# Millerntor (—) AG Stadionbau

Neubau der Gegengerade  
aus Sicht der AG Stadionbau

Definition der Anforderungen aus Fansicht  
Entwurf Basismodell (ar.te.plan)  
Entwurf Welle (Interpol)

Ebene 0 mit  
Zugängen

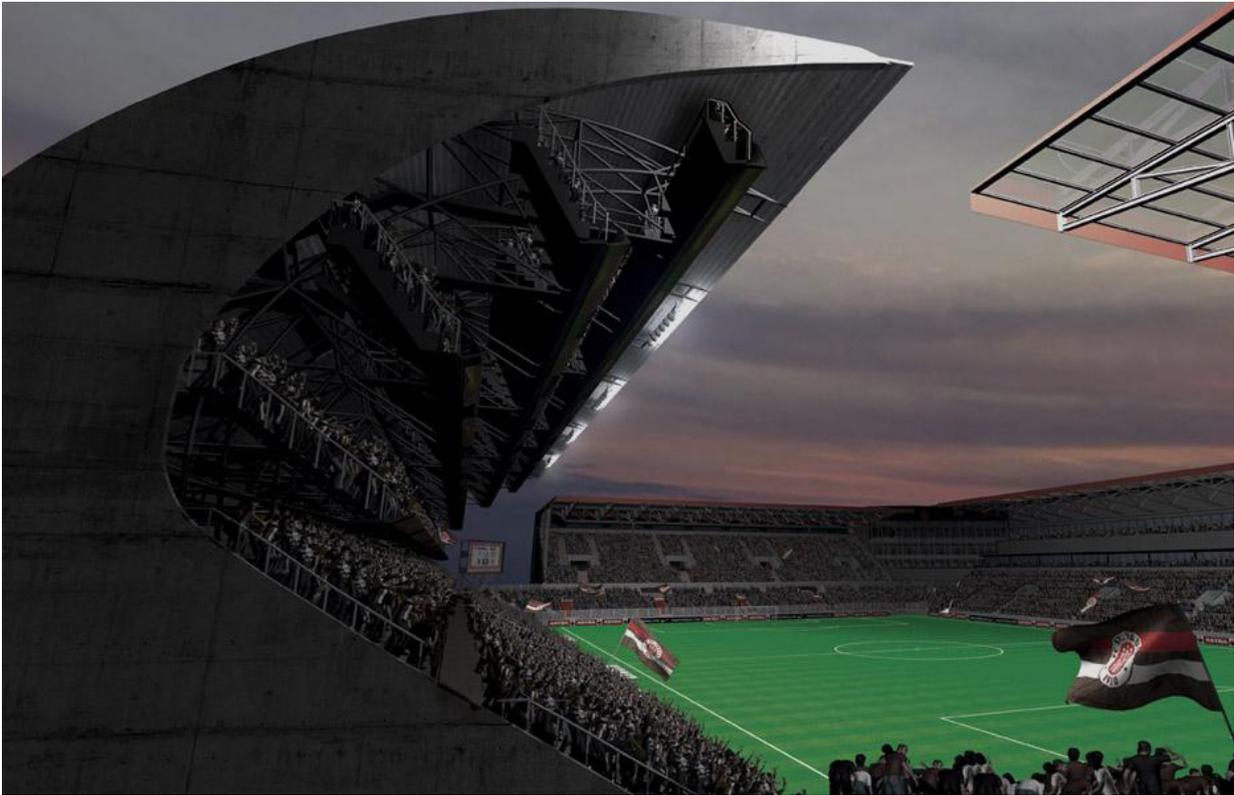
Die Tribüne selbst benötigt konstruktionsbedingt relativ viel Platz und belegt bereits Grund außerhalb der Grundstücksgrenze. Daraus resultiert ein massives Problem: der geringe Platz zwischen der Außenseite des Gebäudes und der Schaustellerfläche des Doms. Dieser beträgt in der Zeichnung oben rund 5,7 Meter, durch eine Begradigung könnte das geringfügig mehr werden. Das betrifft nicht nur den Komfort, sondern auch die Sicherheit. Auch, wenn das anscheinend den gültigen Normen entspricht, weiß jeder Fan, wie eng es jetzt schon zu Domzeiten vor der Gegengeraden wird. In Zukunft sollen den Bereich mehr als 5.000 Menschen zusätzlich frequentieren. Hinzu kommt der psychologische Effekt, wenn sich Menschen zwischen einer gut 20 Meter hohen Stadionwand und einem Bauzaun bewegen müssen. Die Situation zu Domzeiten ist ohne einen Verzicht des Domreferats auf Bereiche der angrenzenden Schaustellerfläche schwer vorstellbar - wie realistisch eine Einigung mit dem Domreferat ist, ist aus unserer Sicht schwer abzuschätzen. Immerhin dürfte es um einen etwa fünf bis zehn Meter breiten Streifen jenseits des heutigen Weges handeln.

Richtung Gegengerade zu verstopfen. An der Südecke der Gegengerade sind zudem drei der Zugänge zur Gegengerade sehr geballt, damit droht hier insbesondere ohne Gelände von der Schaustellerfläche des Doms „Verstopfung“.

Welle Grundriss Ebene 0

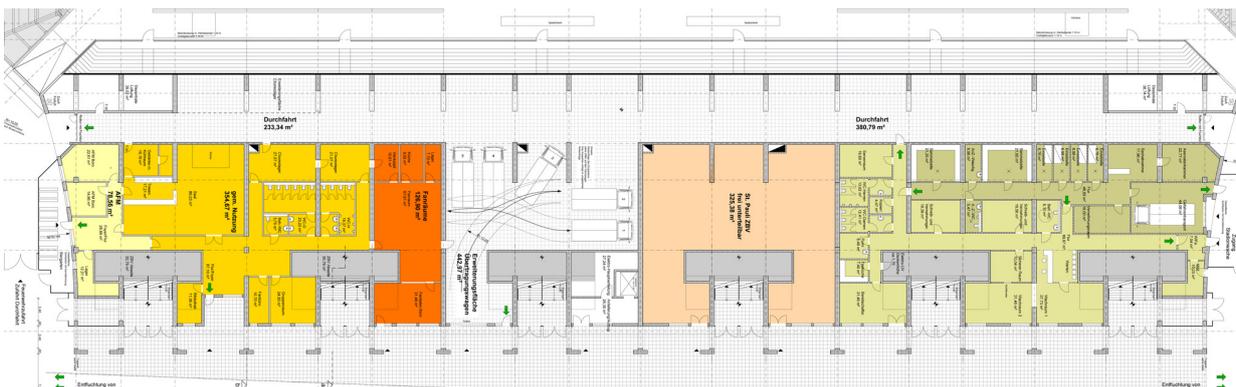
In der Ebene 1 befindet sich die untere Verteilerebene, von der aus der Zugang zu den Stehplätzen erfolgt. Außerdem befinden sich hier vier Cateringeinheiten

und je zwei Sanitärbereiche für Damen und Herren. Die Ebene ist - bis auf einige Elemente der Tragwerke komplett zum Heiligengeistfeld hin offen. Auch hier wurde dieses aus Gründen des Brandschutzes so gewählt, ist aber definitiv ein nettes Gestaltungselement, da es das Stadion in Richtung des Heiligengeistfelds und den Cateringbereich für Tageslicht „öffnet“.
